פרוטוקול ישיבת הוועדה הארצית לתכנון ולבניה של תשתיות לאומיות מספר
18/2016

פרטי הישיבה	
ישיבה מספר:	18/2016 - מליאת הוועדה
תאריך:	יום שני, 26 בדצמבר 2016 (כ"ו בכסלו התשע"ז)
שעה:	11:30-15:00
מקום:	אולם הדיונים של הוועדה לתשתיות לאומיות

#	נושא על סדר היום
3.	תת"ל 33 א- ניהול נגר באגן האיילון
חברי ועדה נוכחים	אביגדור יצחקי - יו"ר הוועדה לתשתיות לאומיות נאוה אלינסקי-רדעי - מתכנתת הות"ל אבנר סעדון - משרד ראש הממשלה רם אלמוג - משרד להגנת הסביבה מיכל אריאל - משרד הביטחון עירית שפרבר - משרד התחבורה דרור בוימל - ארגון הגג של הגופים הציבוריים שעניינם בשמירת איכות הסביבה איתן גברון - משרד הבריאות (משקיף)

#	נושא על סדר היום
4.	תת"ל 33 - מסילה רביעית באיילון קטע ת"א מרכז (סבידור) - לוד דיון בהעברת התכנית להערוך והשגות עפ"י סעיף 76ג(6) בחוק
חברי ועדה נוכחים	אביגדור יצחקי - יו"ר הוועדה לתשתיות לאומיות נאוה אלינסקי-רדעי - מתכנתת הות"ל אבנר סעדון - משרד ראש הממשלה רם אלמוג - משרד להגנת הסביבה מיכל אריאל - משרד הביטחון עירית שפרבר - משרד התחבורה דרור בוימל - ארגון הגג של הגופים הציבוריים שעניינם בשמירת איכות הסביבה איתן גברון - משרד הבריאות (משקיף)
חברי ועדה חסרים	אלי רוזנפלד / צחי דוד - משרד האוצר רותי פרום-אריכא - משרד החקלאות דורית הוכנר/ איגור סטפנסקי - משרד התשתיות הלאומיות, האנרגיה והמים רפי

סל הפתרונות חלופה משולבת

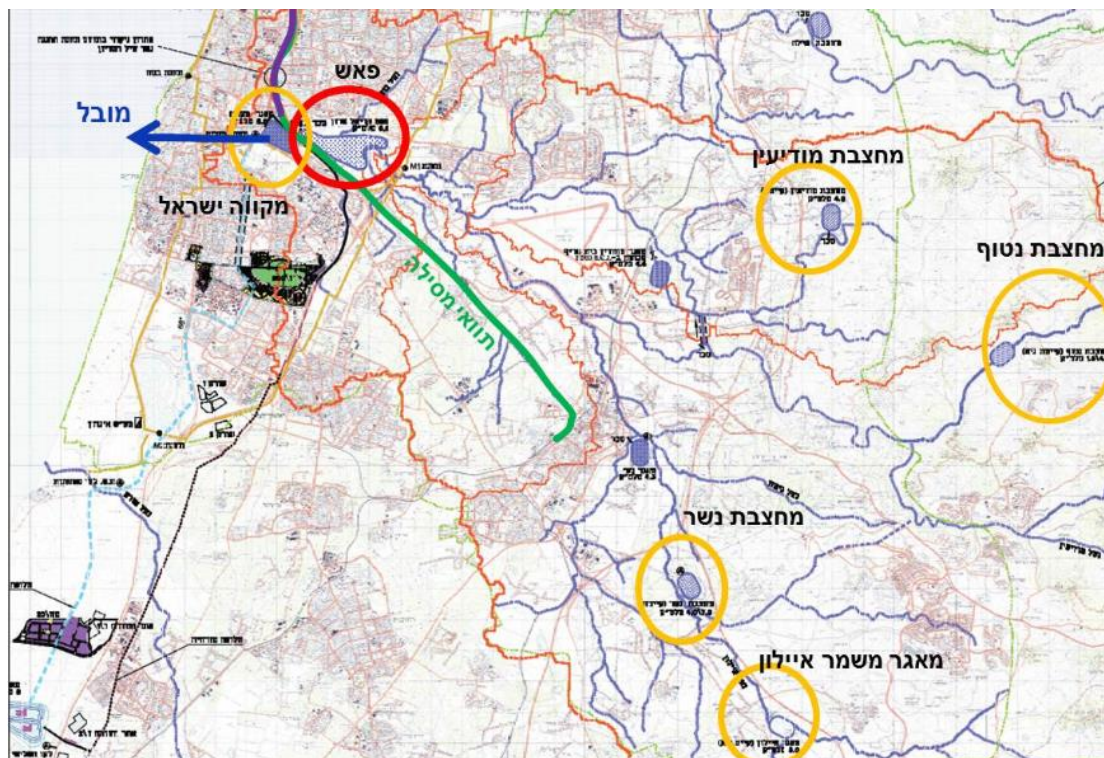
לאחר ששמעה את ההצעות של שני צוותי התכנון ואת המלצת צוות הות"ל, השתכנעה הוועדה כי חלופת המקרו המומלצת היא החלופה המשולבת, הנותנת פתרונות אשר בשלב הסופי במתכונת המלאה יתנו מענה לתקופת חזרה של 1:100 שנה, אולם כבר בשלבי הביניים ישפרו את המצב הקיים באופן ניכר. חלופה זו כוללת את המרכיבים הבאים:

איגום מוגבר בפארק אריאל שרון; פשט ההצפה בשטחי מקווה ישראל; איגום והחדרה במחצבות מודיעין ונשר; מובל לים והסתמכות על מחצבת נטוף ועל מאגר משמר אילון הקיימים. כל זאת, לצד מאמץ מרבי שייעשה בתכנון המסילה וביצועה, למקסום הספיקות בתעלת האיילון.

הפתרונות ייושמו בשלבים תוך התניות וסינכרון תכנוני וביצועי עם פרויקט המסילה הרביעית והדבר ייקבע בהוראות תת"ל 33. המובל לים ייכלל בתכנית אך לא ייכלל בהתניות אלה, וביצועו יקודם בעתיד, לאחר השלמת השלבים הקודמים, על סמך הצרכים ובהתאם להחלטות השרים הרלוונטיים.

הוועדה מורה לצוות התכנון לקדם את תת"ל 33א' עפ"י החלופה המשולבת המצורפת להחלטה זו (תרשים כללי מצורף להחלטה זו), כתכנית משלימה לתת"ל 33, ותכולתה: פארק אריאל שרון, פשט ההצפה בשטחי מקווה ישראל, איגום והחדרה במחצבות ובמאגרים ומובל לים. ככל וייתיר הצורך הסטטוטורי להכליל אתרים בשל קידום הפתרונות בהליכים מקבילים, יוסרו אתרים מהתכנית. התכנית תוגש תוך שנה.
